# Tønsberg kommune

JournalpostID 19/50672

## Strandbakken 12 B - 0158/0423 - Påbygg og fasadeendring - Saksframlegg

## Snittegning:

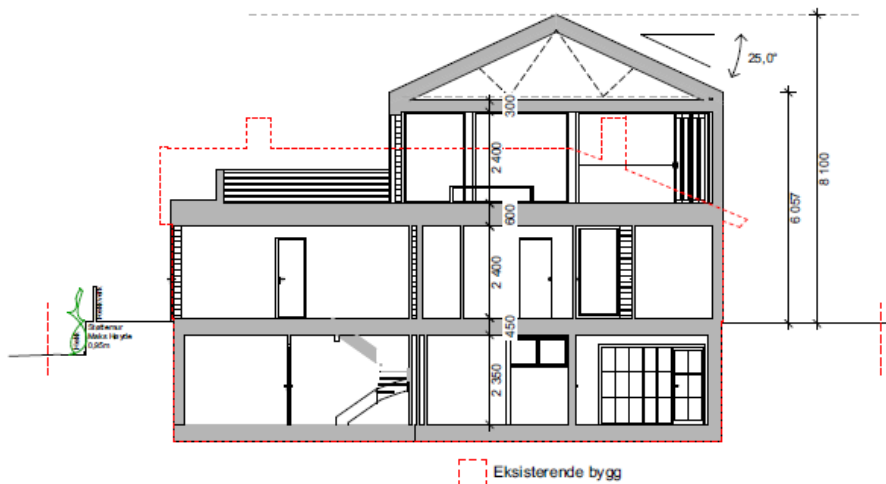
Tiltaket innebærer at boligen får to etasjer og at mønehøyden økes med 3,508 m. Ettersom de andre boligene i området har to etasjer, vil ikke påbygget bryte med områdets karakter.

- Tiltakshaver har forsøkt å imøtekomme naboenes merknader ved å redusere mønehøyden på boligen fra 8,518 m til 8,1 m. Gesimshøyden er redusert fra 6,394 m til 6,057 m.
